Van: "[REDACTED]"
Verzonden: woensdag 10 april 2024 13:37
Aan: "[REDACTED]" <[REDACTED]@hhnk.nl>; "[REDACTED]" <[REDACTED]@hhnk.nl>; "[REDACTED]" <[REDACTED]@hhnk.nl>
Cc: "[REDACTED]" <[REDACTED]@hhnk.nl>
Onderwerp: RE: Vergunningsvragen t.b.v. uitbreidingen van WPJ van PWN in Andijk

Wij hebben onderstaand voorstel ontvangen voor de aanleg van een tijdelijke ontsluitingsweg voor de PWN in Andijk. Deze is nodig voor de uitbreiding van het waterwinstation.

Opdrachtgever
N.V. PWN Waterleidingbedrijf Noord-Holland
Project
Tijdelijke ontsluitingsweg tussen Ged. Laanweg en Oosterdijk
Voorlopig Ontwerp
Onderdeel
Perceeloppervlakten
Grondeigenaar Hoogheemraadschap Hollands Noorderkwartier

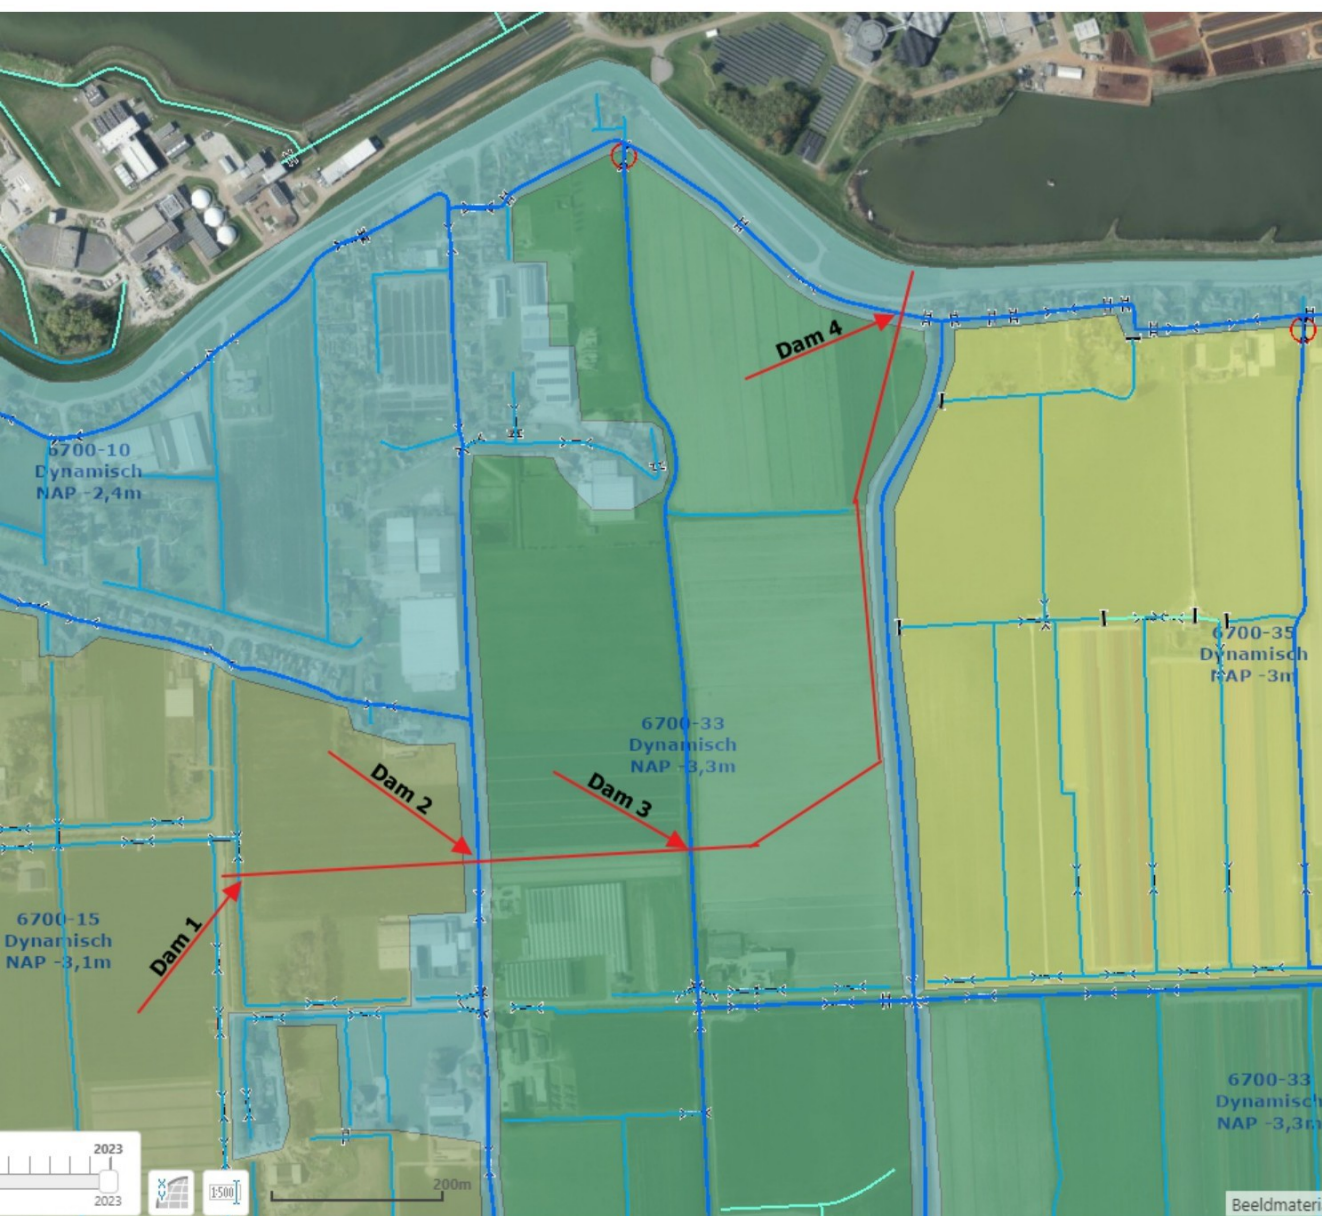
Vanuit het oogpunt van waterdoorvoer zou kunnen worden volstaan met de ronde duikers zoals voorgesteld in de onderstaande mail van het PWN.

En voor de duiker in de te maken dam in de oostelijke wegsloot van de Veilingweg kan wat mij betreft de voorgestelde duiker rond 800 mm worden aangebracht.

WATERGANG OAF-Q-126554

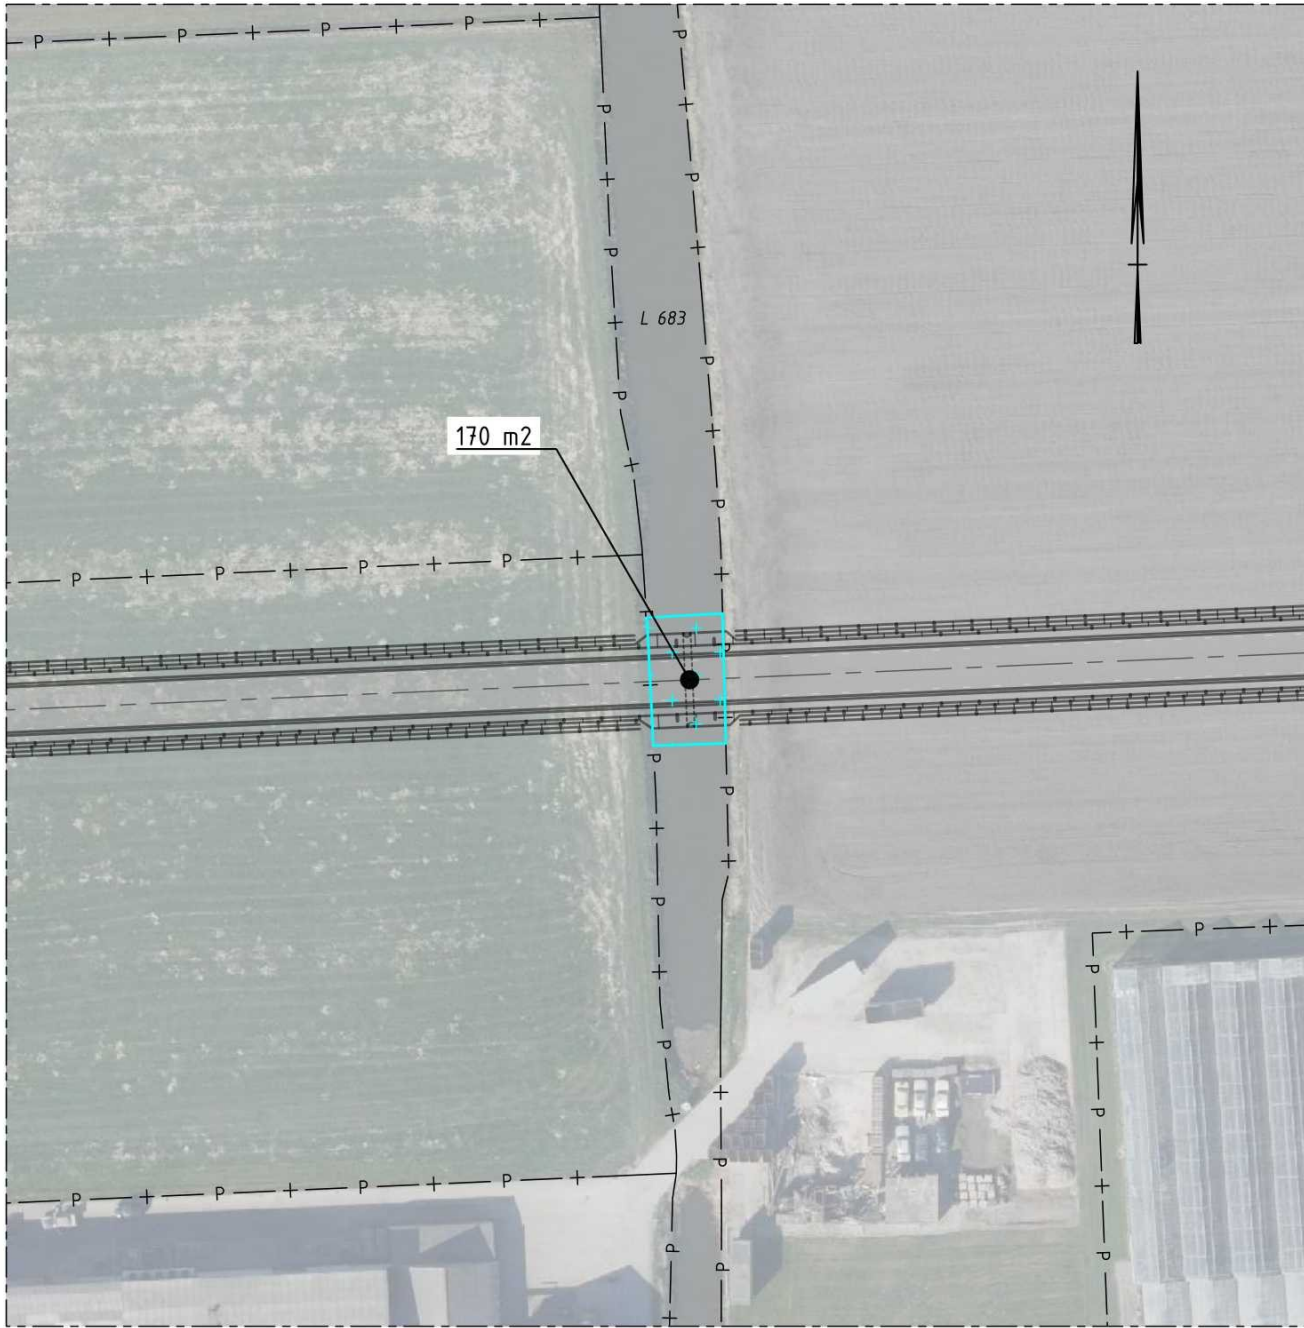
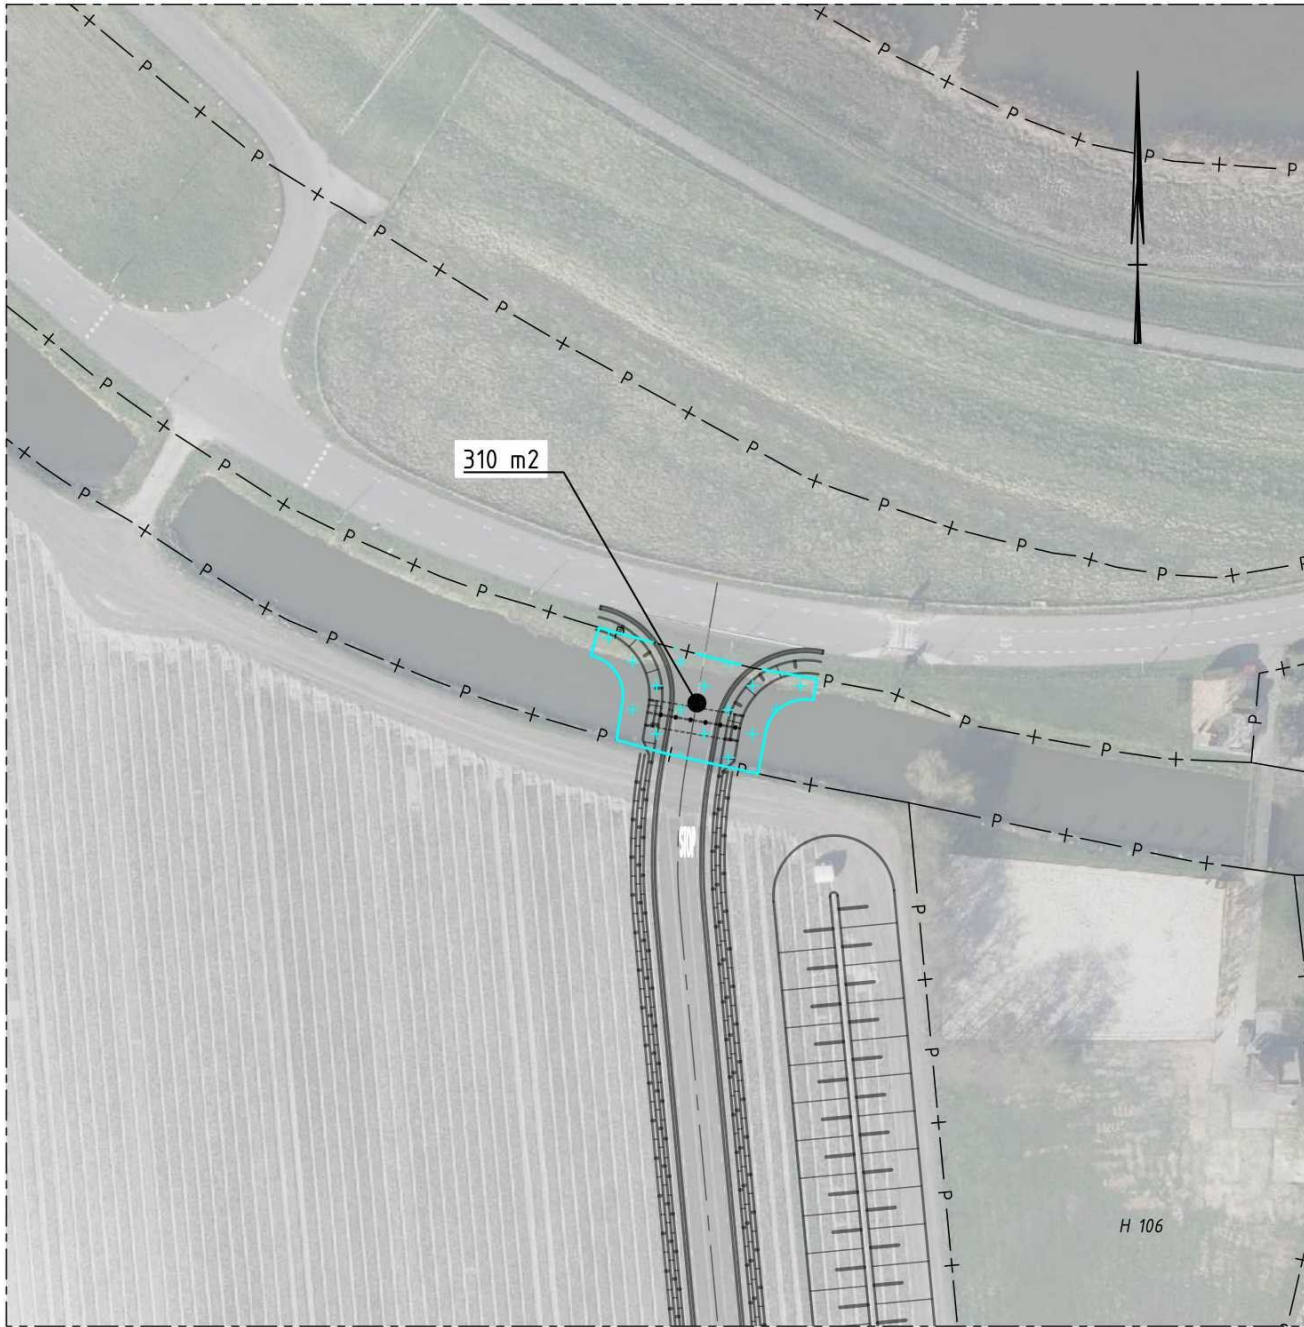
Vaarduikers zijn eigenlijk wel een vereiste, te meer omdat de weg twee maal waterlopen kruist die varende worden onderhouden.

[REDACTED], de duikers worden niet doorvaarbaar. Is dat een probleem voor een periode van 5 jaar?

De overige drie nieuwe dammen komen echter in primaire waterlopen, die door/namens HHNK varend worden onderhouden. Om die reden zullen hier dan ook vaarduikers moeten worden aangebracht.

Argument van PWN om geen vaarduikers aan te brengen zal zijn dat het gaat om tijdelijke dammen.

- Watergang OAF-QJ-31532:
 - Ten noorden van de tijdelijke weg (ter hoogte van een grond dam) heeft dezelfde watergang een bestaande duiker (rond, 500 mm). De onderdoorgang bij de tijdelijke weg wordt aanzienlijk langer dan de bestaande. Er wordt gekozen voor een nieuwe duiker met de afmeting rond 800 mm.

- De binnenbovenkant van de nieuwe duiker komt op streefpeil $-3,10 \text{ mNAP} + (800 \text{ mm} / 3) = -2,83 \text{ mNAP}$.
 - De minimale ashoogte is $-2,83 \text{ mNAP} + 0,505 \text{ m} = -2,325 \text{ mNAP}$.

- Watergang OAF-Q-126554:
 - Ten zuiden van de tijdelijke weg zijn er twee bestaande duikers (rond, 1000 mm). De onderdoorgang bij de tijdelijke weg wordt niet aanzienlijk langer dan de bestaande bij de Rikkert, dus wordt er gekozen voor een nieuwe duiker, rond 1000 mm.

- De binnenbovenkant van de nieuwe duiker komt op streefpeil $-2,40 \text{ mNAP} + (1000 \text{ mm} / 3) = -2,07 \text{ mNAP}$.
 - De minimale ashoogte is $-2,07 \text{ mNAP} + 0,505 \text{ m} = -1,565 \text{ mNAP}$.

- Watergang OAF-QJ-26832:
 - Ter hoogte van de Rikkert heeft dezelfde watergang een bestaande duiker (rond, 1250 mm). De onderdoorgang bij de tijdelijke weg wordt niet aanzienlijk langer dan de bestaande bij de Rikkert, dus wordt er gekozen voor een nieuwe duiker, rond 1250 mm.

- De binnenbovenkant van de nieuwe duiker komt op streefpeil $-3,30 \text{ mNAP} + (1250 \text{ mm} / 3) = -2,88 \text{ mNAP}$.
 - De minimale ashoogte is $-2,88 \text{ mNAP} + 0,505 \text{ m} = -2,375 \text{ mNAP}$.

- Watergang OAF-Q-126551:
 - Ter hoogte van de bestaande grond dam (tegenover bestaande uitrit PWN) heeft dezelfde watergang een bestaande duiker (rechthoekig, 1500 mm hoog, 2500 mm breed). De onderdoorgang bij de tijdelijke weg wordt aanzienlijk langer dan de bestaande. Er wordt gekozen voor een nieuwe duiker met de afmeting rechthoekig, 1500 mm hoog, 3500 mm breed.

- De binnenbovenkant van de nieuwe duiker komt op streefpeil $-2,40 \text{ mNAP} + (1500 \text{ mm} / 3) = -1,90 \text{ mNAP}$.
 - De minimale ashoogte is $-1,90 \text{ mNAP} + 0,505 \text{ m} = -1,395 \text{ mNAP}$.
